FORMALIZACION DEL ACUERDO RELATIVO A LA PRIMERA MODIFICACIÓN DEL CONTRATO NUM. 238/2020 PARA LAS “OBRAS DEL PROYECTO DE CONSTRUCCIÓN DE CONEXIÓN NUEVOS DESARROLLOS DE CIEMPOZUELOS CON EMISARIO ARROYO BUZANCA – T.M. CIEMPOZUELOS (MADRID)”

**INFORME Y PROPUESTA DE LA MODIFICACIÓN DEL
CONTRATO Nº238/2020: PROYECTO DE CONSTRUCCIÓN
DE CONEXIÓN NUEVOS DESARROLLOS DE CIEMPOZUELOS
CON EMISARIO BUZANCA T.M. CIEMPOZUELOS (MADRID)
MODIFICACIÓN Nº 1 UNIDADES DE OBRA 17**

**PROPUESTA DE MODIFICACIÓN DEL PROYECTO DE CONSTRUCCIÓN DE
CONEXIÓN DE NUEVOS DESARROLLOS DE CIEMPOZUELOS CON EL
EMISARIO BUZANCA ENTRE LOS PK 0+600 Y 0+810.**

Sección Tipo PK 0+600 – PK 0+720

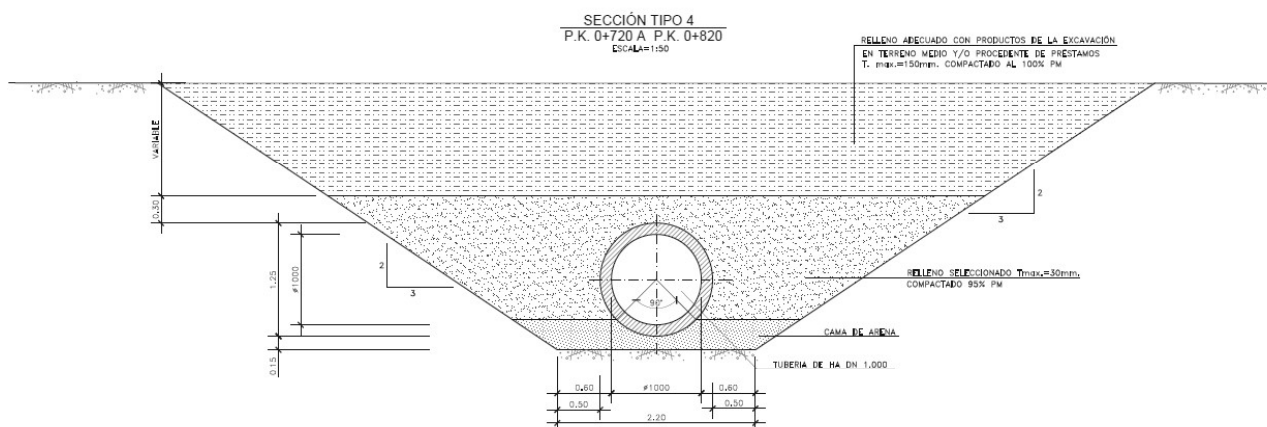
Tal y como se puede ver, la sección propuesta en proyecto implicaría el uso constante de maquinaria desde la coronación del terreno, en una zona donde, según se ha indicado previamente, se dispone de una altura libre de 2,53m, mientras que la altura alcanzada por el cazo de la retroexcavadora durante la excavación es de 9,98m, lo que imposibilita este procedimiento de ejecución.

Con esto, se ve la necesidad de modificar el trazado del colector entre los pozos anteriormente mencionados, bien variando el trazado en planta o únicamente variando las profundidades del colector, así como redefinir el procedimiento de excavación, evitando excavar desde cota de terreno actual.

Se propone **aumentar la profundidad del colector** desde el pozo P15 al P19 y realizar una **modificación de la sección transversal de la excavación** para poder garantizar una mayor distancia con la línea eléctrica. Esta modificación no implicaría nuevas expropiaciones, ya que el trazado del colector sería el mismo que el proyectado.

La nueva sección estará comprendida entre los PK 0+710 y 0+810, cuyo tramo es el que se encuentra mas cercano a la línea eléctrica. Esta nueva sección será similar a la sección tipo 2 del proyecto, aunque sin contar con la entibación, ya que prácticamente es necesario situar la maquinaria a fondo de excavación para que pueda trabajar con seguridad. Entre los PK 0+730 y 0+790 de esta nueva sección, para guardar una adecuada distancia de seguridad con la línea de alta tensión, será necesario situar la maquinaria a fondo de excavación

Título de plano:
COLECTOR PROYECTADO
PLANTA

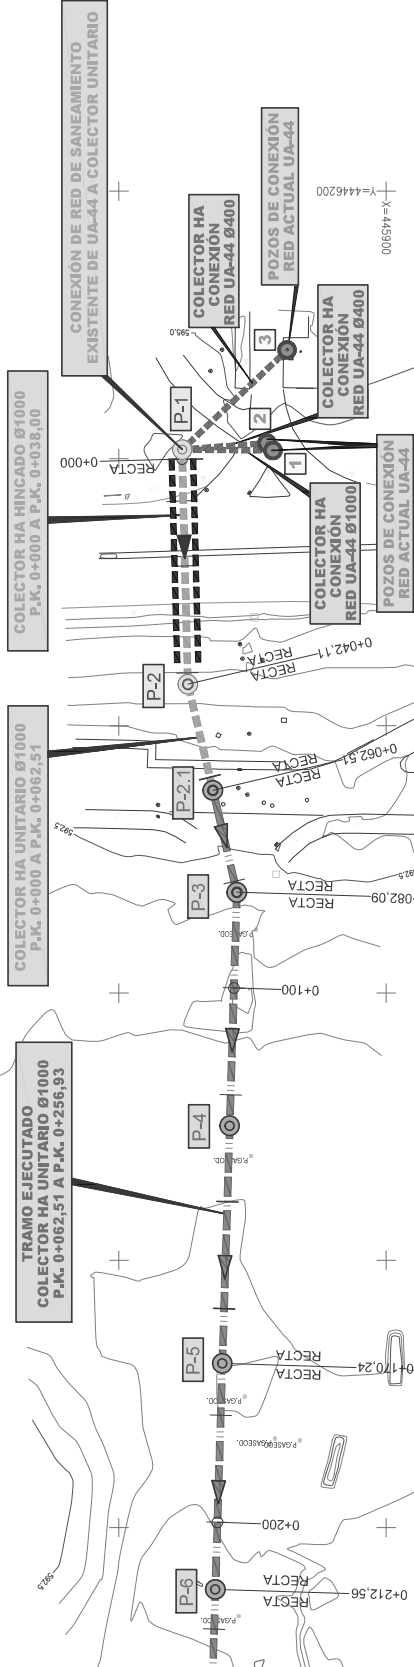
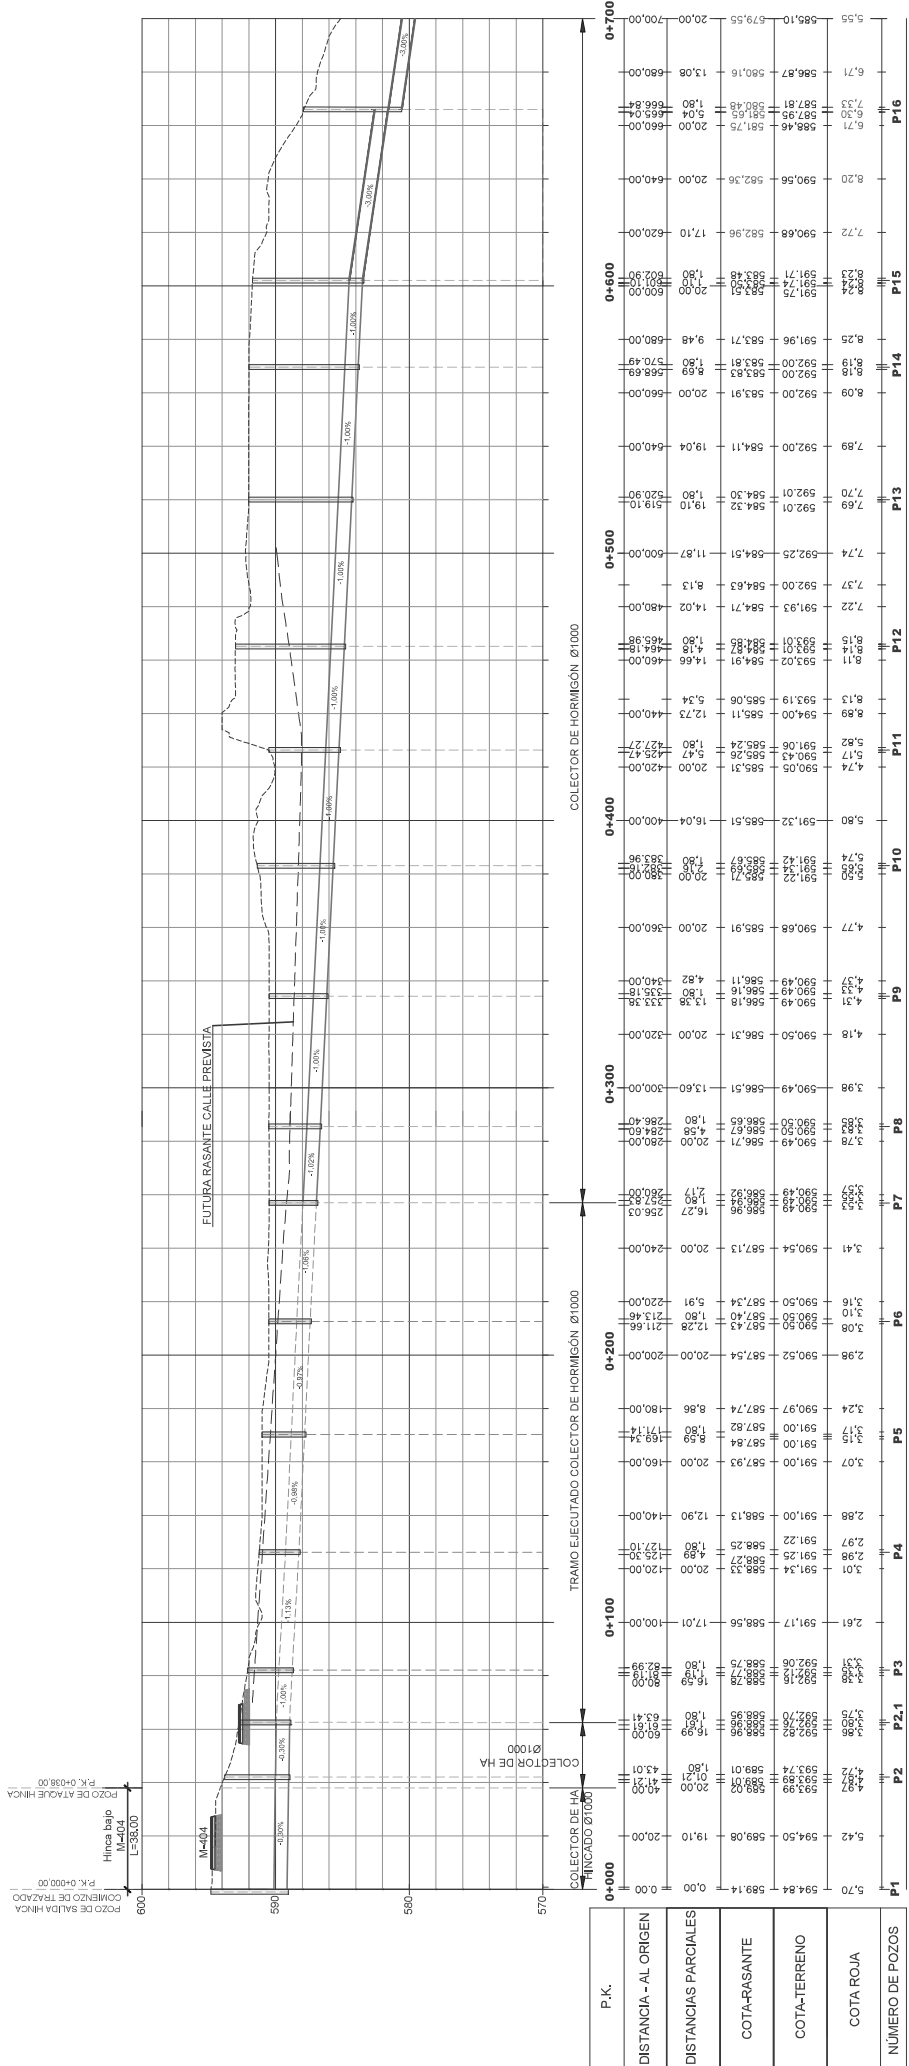
Adicionalmente, y para cumplir con lo solicitado por los técnicos de Red Eléctrica Española, se propone que los pozos P-16, P-17, P-18 y P-19 queden ocultos.
